Bakgrunn for vedtak om konsesjonsendringer,
detaljplan og miljø-, transport- og anleggsplan
for

Faurefjellet vindkraftverk

Bjerkreim kommune i Rogaland fylke

Konsesjonær Norsk Vind Faurefjellet AS
Referanse
Dato 16.06.2020
Ansvarlige Øyvind Leirset og Arne Olsen
Saksbehandlere Ane N. Ramtvedt og Marte Lundsbakken

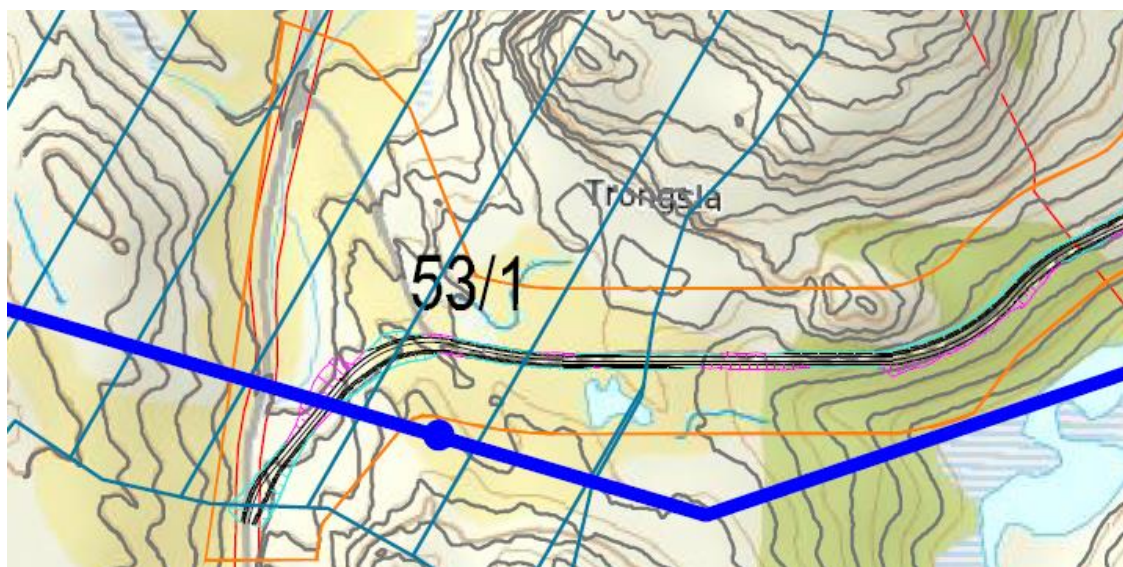
Norsk Vind søker også om å legge om veien den siste strekningen inn til planområdet. Øvre del av eksisterende vei har ifølge brev fra konsesjonær av 20.04.2020 en stigning på opp mot 18 %, mens det av hensyn til sikkerhet er ønskelig at denne maksimalt er på 12-14 %. Den omsøkte løsningen innebærer å erstatte ca. 345 m av dagens vei med en ny trase på ca. 310 m noe lengre vest, og er vurdert å medføre mindre terrenginngrep enn å tilpasse stigningsgraden på eksisterende vei ved hjelp av fyllinger og skjæringer.

Norsk Vind skriver i brev av 12.05.2020 at de to foreslåtte endringene samlet sett vil innebære noe mer terrenginngrep, sammenlignet med å følge eksisterende vei hele strekningen. Samtidig vil en eventuell opprusting av eksisterende trasé også medføre behov for nye skjæringer og fyllinger. Konsesjonær mener derfor at med et spesielt fokus på landskapstilpasning og tilrettelegging for revegetering av fyllinger, så vil de omsøkte endringene ikke medføre virkninger ut over de en opprusting av eksisterende veilinje vil ha. De opplyser også at de planlegger å tilbakeføre og revegetere de delene av dagens veitrasé som erstattes med nye veistrekninger.

På konsesjonstidspunktet forelå det flere alternative transportruter til planområdet. NVE konstaterer at den omsøkte avkjørselen er et resultat av at konsesjonær nå har valgt foretrukket transportrute. Denne innebærer innlandføring av komponenter i Egersund havn og transport nordover på fv. 42 og E39 til Vikeså og deretter fv. 503 og fv. 4314 fram til den omsøkte avkjørselen. NVE konstaterer at søknaden om endret avkjørsel er begrunnet med hensynet til hubro og det samlede behovet for tiltak langs transportruten. Vi mener det er positivt at konsesjonær kan benytte samme transportrute på deler av strekningen som de har benyttet ved utbyggingen av andre vindkraftverk i samme område. NVE slutter seg til konsesjonærens vurdering av at en transportrute fra sør kan bidra til å redusere omfanget av forstyrrelser for hubro.
